## **DIRECTION DE L'ÉVALUATION ENVIRONNEMENTALE DES PROJETS TERRESTRES**

**Rapport d'analyse de la demande de soustraction du projet  
d'agrandissement vertical du lieu d'enfouissement technique de  
Saint-Nicéphore sur le territoire de la ville de Drummondville par  
WM Québec inc. à l'application de la procédure d'évaluation et  
d'examen des impacts sur l'environnement**

**Dossier 3216-23-003**

**Le 20 août 2021**

FIGURE 1 ÉTAT DE SITUATION DE LA GESTION DES MATIÈRES RÉSIDUELLES DANS LE SUD-OUEST DU QUÉBEC

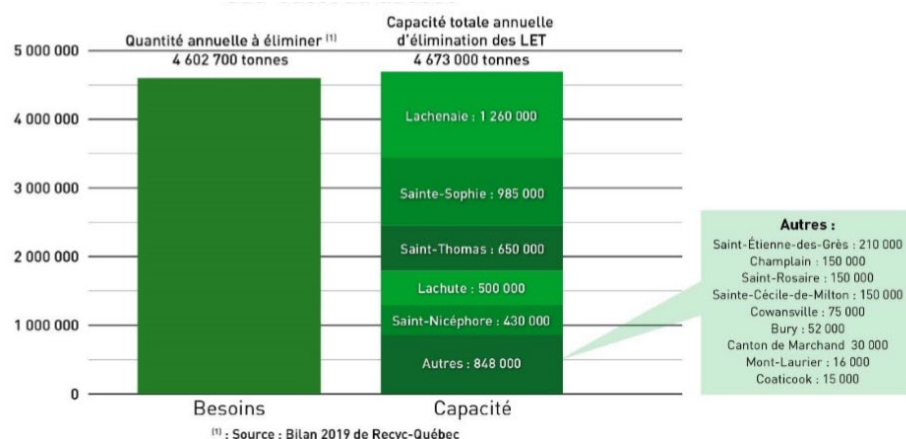
Malgré l'état de la situation présentée à la figure 1 illustrant l'existence d'une marge de manœuvre d'environ 70 000 t pour le détournement de matières vers les 13 autres LET de la région, l'initiateur estime que ce type de détournement n'est pas une solution viable en raison notamment du nombre de transporteurs impliqués, de la localisation géographique, du parcours des détournements ainsi que des impacts financiers pour sa clientèle.

FIGURE 3 COUPE DES CELLULES 7 ET 8 DÉMONSTRANT LA MODIFICATION DES PENTES DE 5 % À 2 %

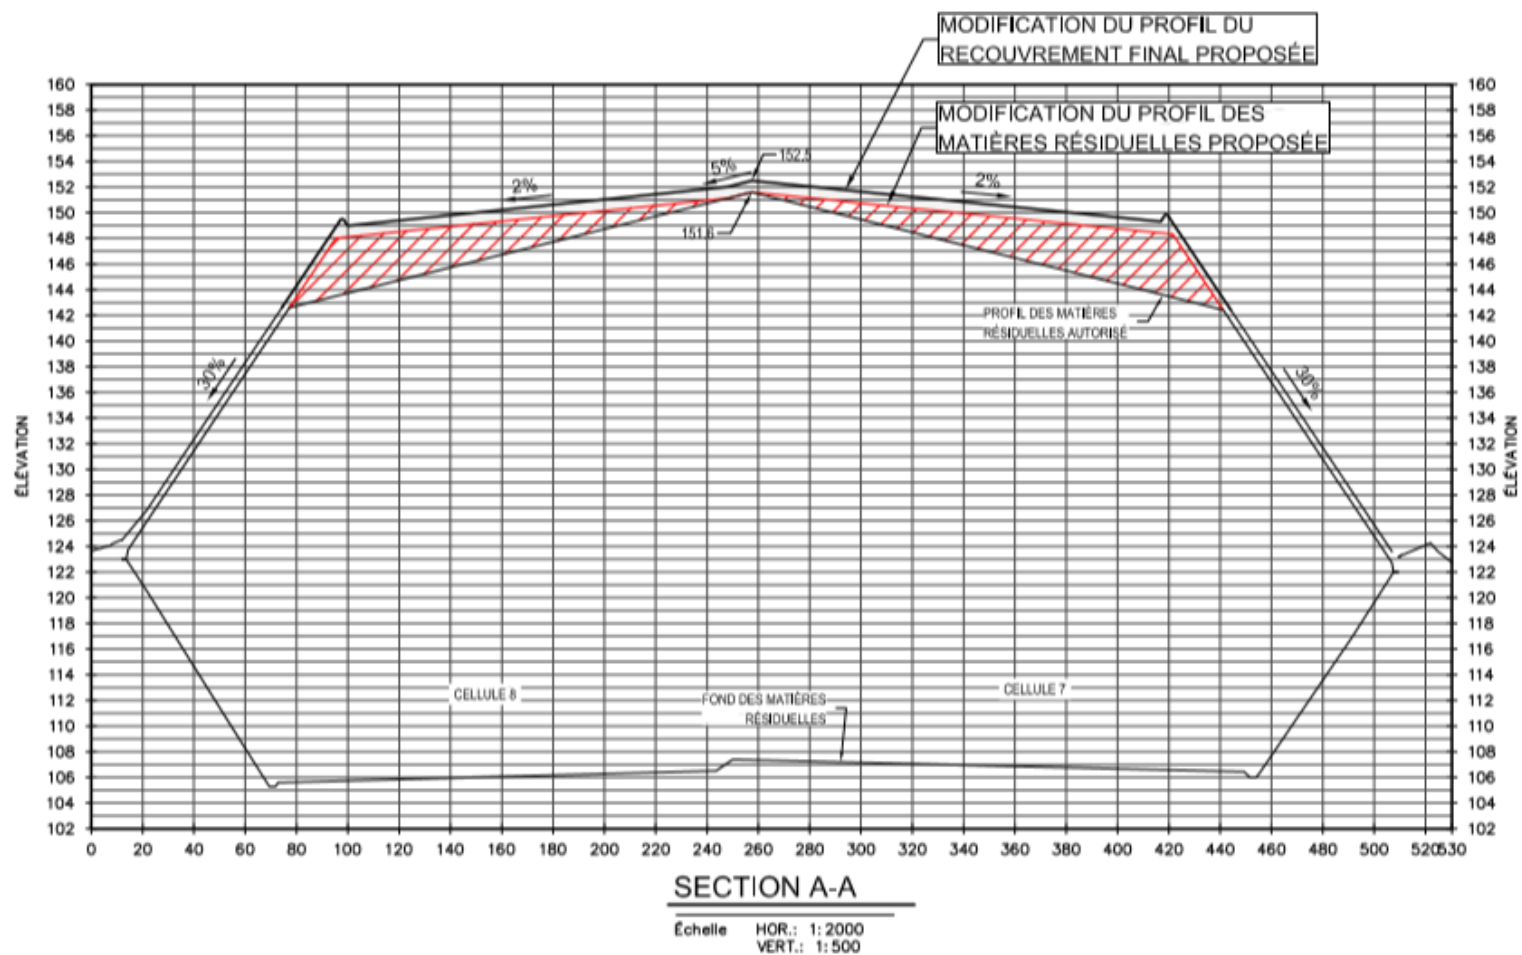
Le projet proposé par WM est la surélévation d'une partie de la phase 3A et des cellules 5 à 8 de la phase 2. WM a déposé au printemps 2021 un premier concept, mais ce dernier ne respectait pas la pente minimale de drainage du fond des cellules exigée par le REIMR. En effet, la charge supplémentaire engendrée par le rehaussement aurait créé un affaissement de la pente de drainage, la faisant passer sous le seuil réglementaire de 0,5 %. Afin de rendre son projet conforme au REIMR, WM a proposé un nouveau concept, soit un rehaussement par la modification des pentes de toit de manière à éviter toute charge supplémentaire sur le point amont des drains. Pour ce faire, la ligne de faite (ligne de partage des eaux de ruissellement) sur le toit du LET sera maintenue à l'élévation maximale déjà autorisée, soit à 152,5 m incluant le recouvrement final. Le concept propose donc la modification des pentes du toit en les faisant passer de 5 % à 2 % à partir de la limite amont des drains (voir la figure 3 à titre d'exemple). Ce concept permettrait de récupérer un volume total de 450 000 m<sup>3</sup>. En ce sens, WM demande à être autorisé pour un tonnage annuel maximum de 430 000 t. Cette autorisation permettrait, selon lui, de répondre aux besoins actuels d'enfouissement.

Tel que mentionné à la section 1.3.1, le premier concept de rehaussement proposé par WM ne respectait pas la pente minimale de drainage exigée par le REIMR. En effet, les drains (collecteurs secondaires) auraient subi des tassements différentiels supplémentaires induits par la masse supplémentaire de matières résiduelles et menant à des pentes finales variant entre 0,41 % et 0,52 %. En vertu du REIMR, un LET doit être étanche et muni de systèmes de captage et de traitement du lixiviat et du biogaz. Le concept d'étanchéité des zones d'enfouissement étant intimement lié au captage et à l'évacuation du lixiviat, ceux-ci sont donc tout aussi importants. De plus, l'étanchéité et l'efficacité de captage du lixiviat sont essentielles pendant toute la durée d'exploitation ainsi qu'en période de postfermeture, période qui s'étend sur plusieurs années. Afin d'assurer la performance à long terme des ouvrages et équipements requis pour un LET, le REIMR prévoit plusieurs exigences devant être respectées, dont l'inclinaison minimale de 0,5 % de tous les drains du système de captage.

Selon la démonstration faite par WM sur le nouveau concept, la répartition des matières résiduelles n'est pas susceptible de réduire la pente des drains du système de captage des eaux de lixiviation et permettrait de conserver des pentes finales (inclinaison) après tassement conforme aux exigences du REIMR. L'effet sur le réseau de drainage est donc peu significatif. La DA3RVE est d'avis que le nouveau concept proposé est conforme au REIMR et est, en l'occurrence, acceptable.

*L'équipe d'analyse est d'avis que le nouveau concept d'agrandissement vertical est conforme au REIMR et donc acceptable pour assurer la performance à long terme de l'étanchéité du LET et du système de captage du lixiviat.*
